東京電力福島第一原子力発電所の 施設定期検査に関する検討について

原子力規制庁原子力規制部

3月16日地震発生後の福島第一原子力発電所の 状況について（案）

3月16日地震に関する過去のコメント回答

2. 3月16日地震による影響（4号原子炉建屋カバー主要部材）

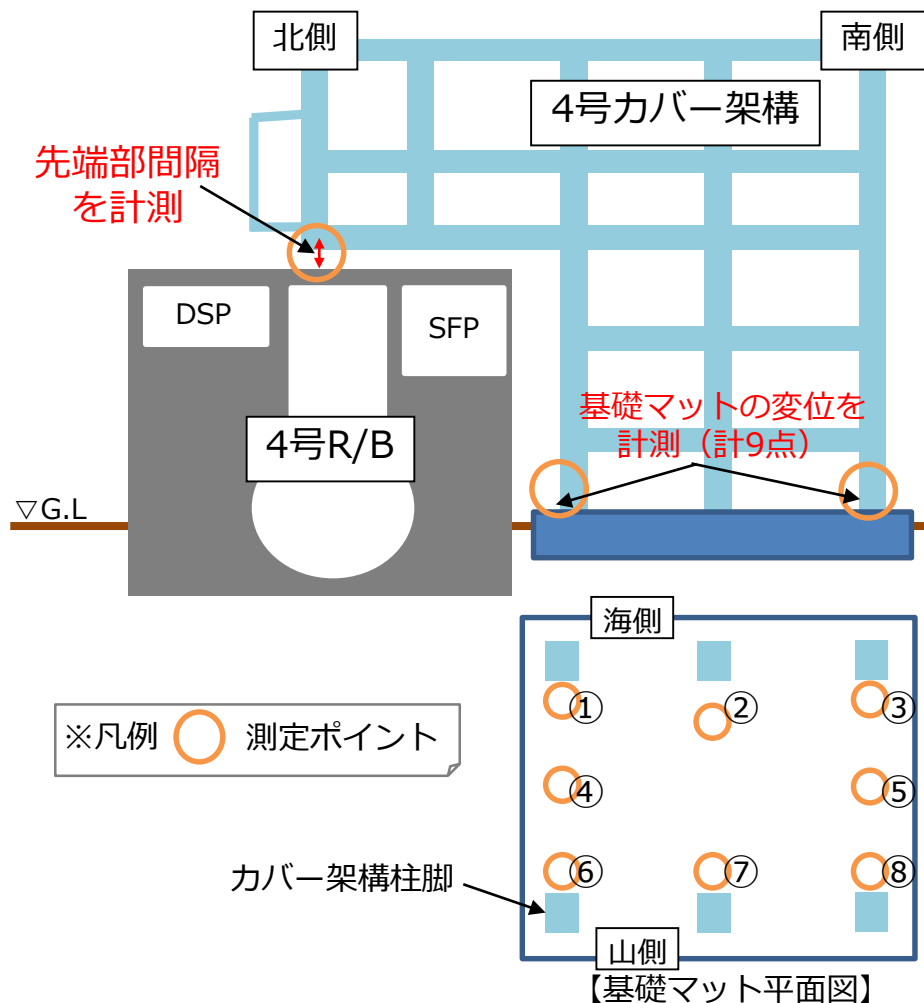
「4号機原子炉建屋カバーの主要部材の健全性について確認結果を示すこと」

- 地震前後でカバー架構主要部材の変位は、最大で先端で5mm、基礎マットで3mmとわずか
- 地震による主要部材の影響は見られない

- 地震前後でカバー架構主要部材の変位は、先端で最大で5mm、柱・梁・基礎マツトで3mmとわずか
- 地震による主要部材の影響は見られない

3. 保管方法の見直し結果について

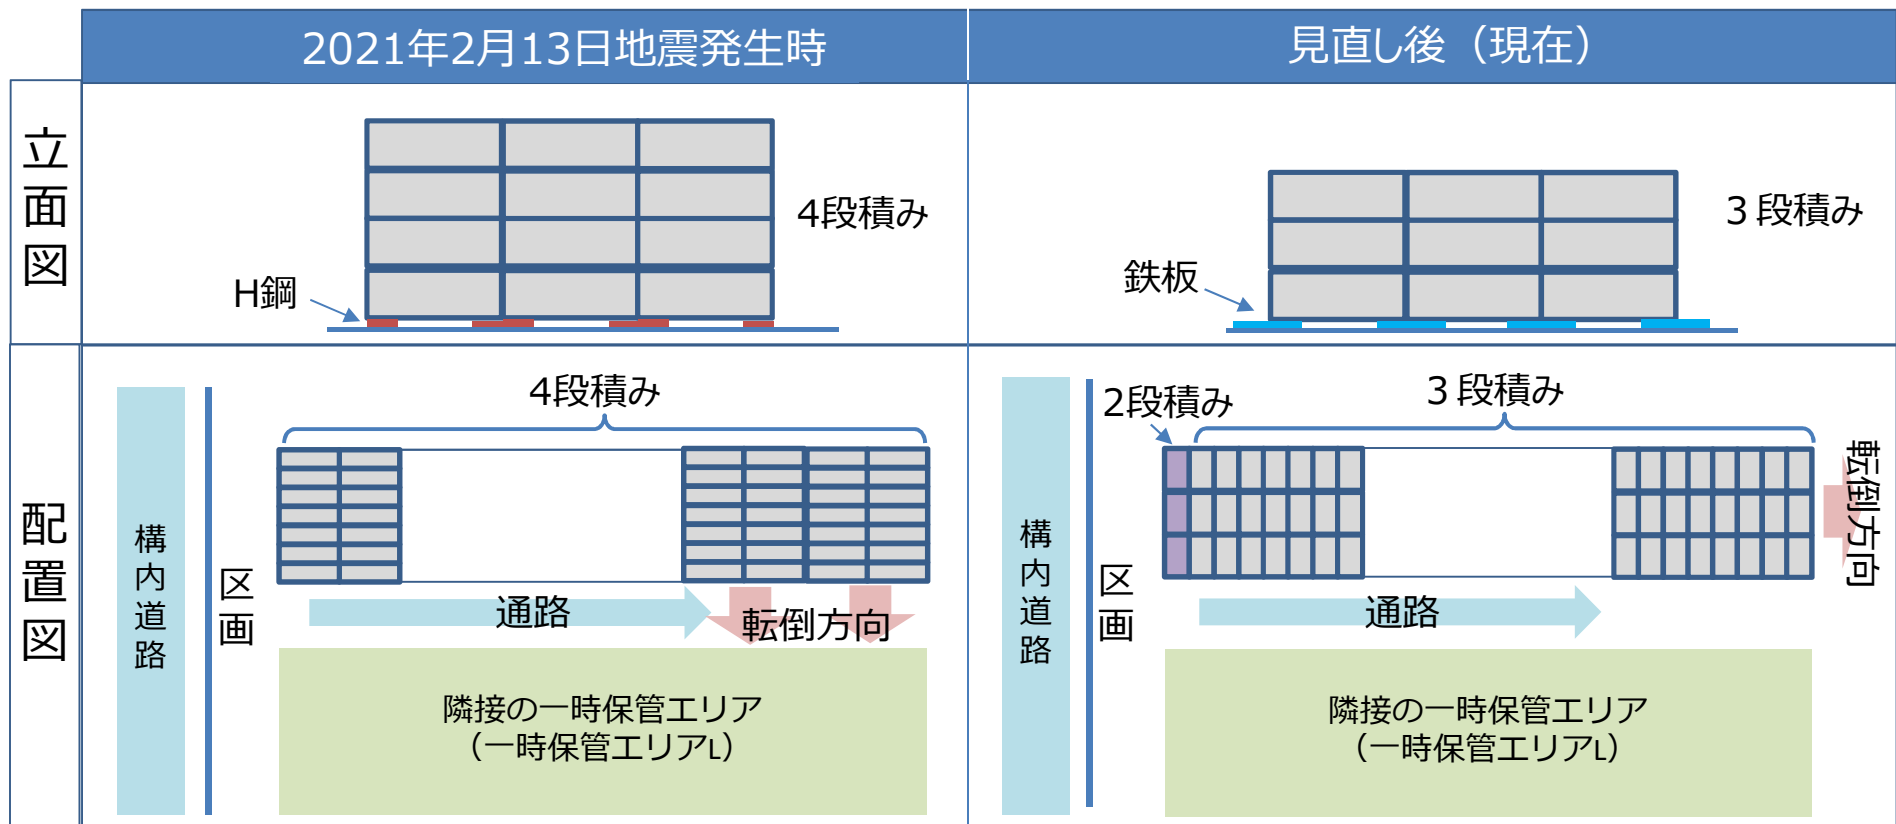
分類	コメント	回答	回答可能時期
コンテナ	・コンテナの転倒防止の評価内容を示すこと（高坂オブザーバー）	別紙参照	今回

- 耐震評価の結果からは4段積みでも耐震Cクラス程度では転倒しないと想定されるものの、念のため4段積みから3段積みに変更することとした。
- また、地耐力を分散のために用いていたH鋼に座屈が見られたことから、H鋼の配置をやめ、コンテナの柱の下に鉄板敷きをして設置することとした。
- 更に、コンテナを配置する向きを変え、万が一転倒するとしても、作業員の通行がない方向になるようにした。
 - なお、2022年3月16日地震時には配置変えは完了していなかったものの、全て3段積みの状態になっており、結果、転倒は生じなかった
